第 59 回 高輪築堤調査・保存等検討委員会【部会①】

(3)京急線連立 遺構への影響低減に向けた工事計画の見直しについて

第8橋梁北横仕切堤の調査成果について

京急線連立 第8橋梁北横仕切堤付近 本設(地平)化工事計画について

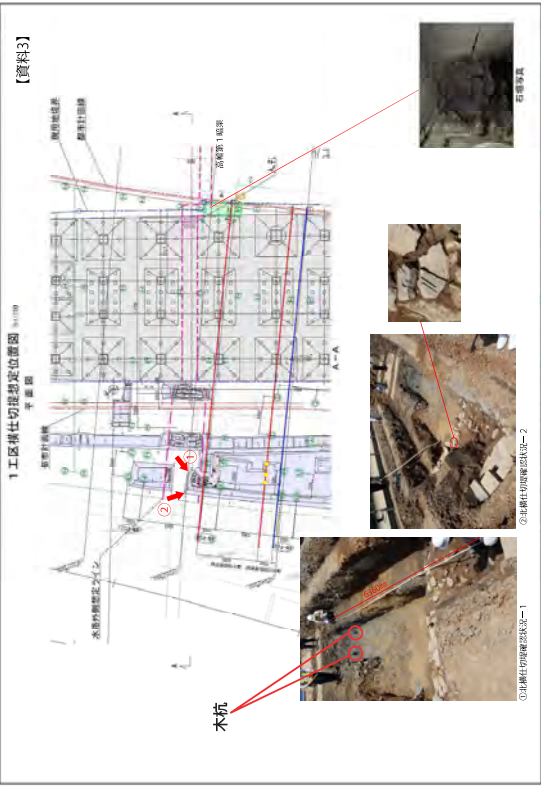
- ・高輪第一暗渠 (供用中) の北面に接する石積み (1段分) を確認。検出レベル≒TP+0.9m。
- ・石積みの裏込めを確認。検出レベル≒TP+1.7m。
- ・石積みの北 6.75m で確認された木杭は、北横仕切堤の北面の土留めの一部であると考える。→これら3つは、第8橋梁の北横仕切堤に伴う遺構であると考える。
- ・土層断面の観察から、図中の水色破線が、第8橋梁北横仕切堤本体と思われる。(最も高い部分≒TP+2.5m)

北横仕切堤付近 断面図 (A-A断面)

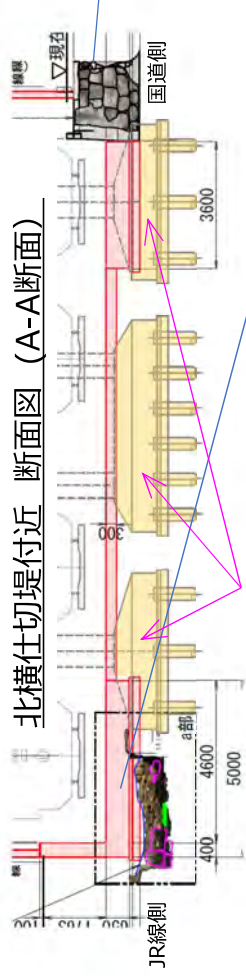
変更点：L型擁壁
底版厚を1,000mm
から650mmに変更

変更点：既設高架橋
のワーキングおよび杭を
残置する計画に変更

変更点：既設下水道(第一暗渠)
を遺構に支障しない位置に移設し、
壁で塞ぎ埋戻す計画に変更

断面図 (A-A断面 左端部拡大)

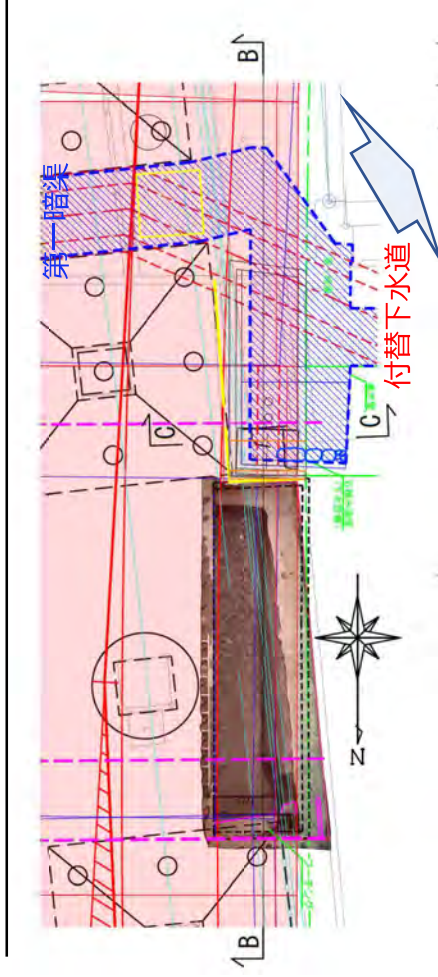
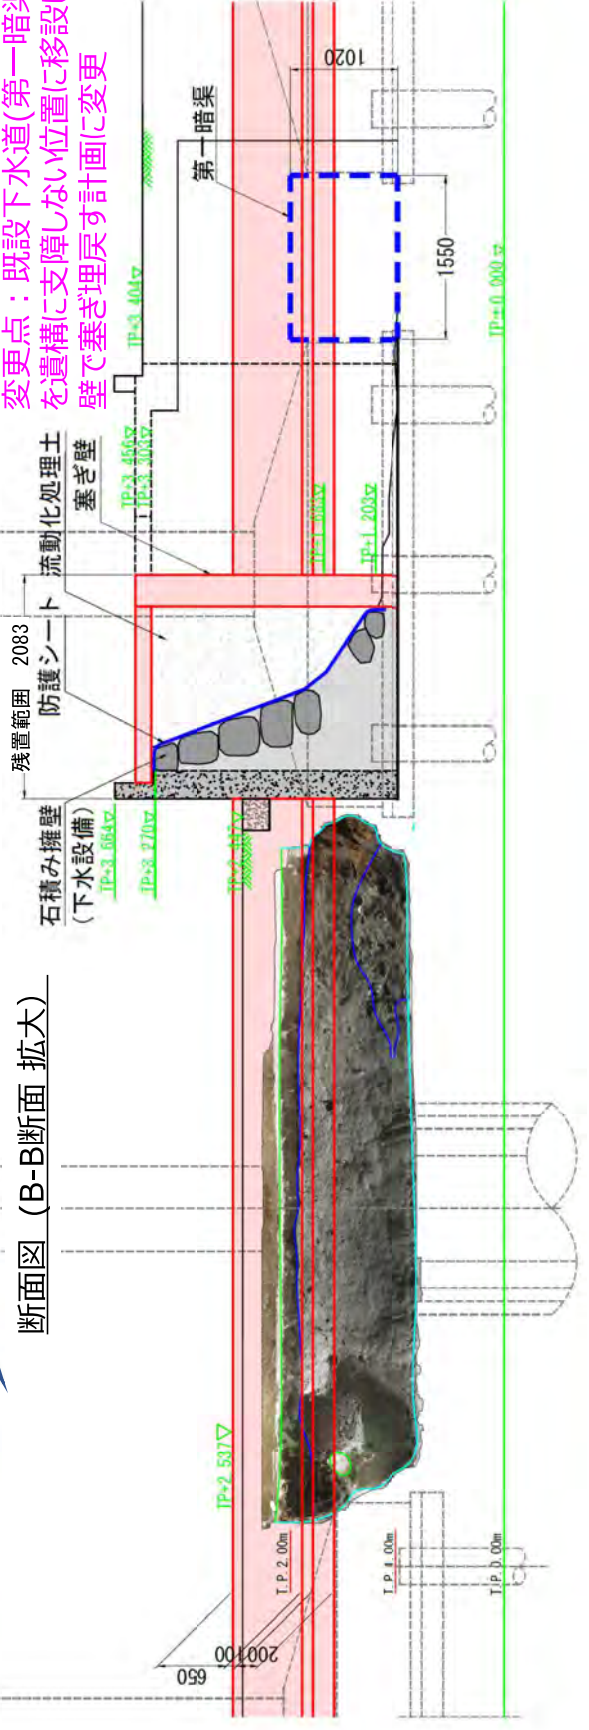
変更点：既設高架橋のフーチング
および杭を残置する計画に変更

変更点：L型擁壁底板厚を1,000mmから650mmに変更

変更点：既設下水道(第一暗渠)
を遺構に支障しない位置に移設し、
壁で塞ぎ埋戻す計画に変更

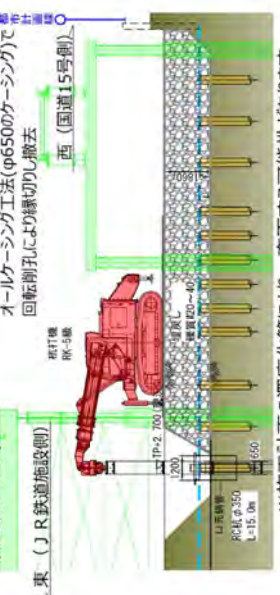
RC杭(L=15m φ350)を
オールケーシング工法(φ650のケーシング)で
回転削孔により縁切りし撤去
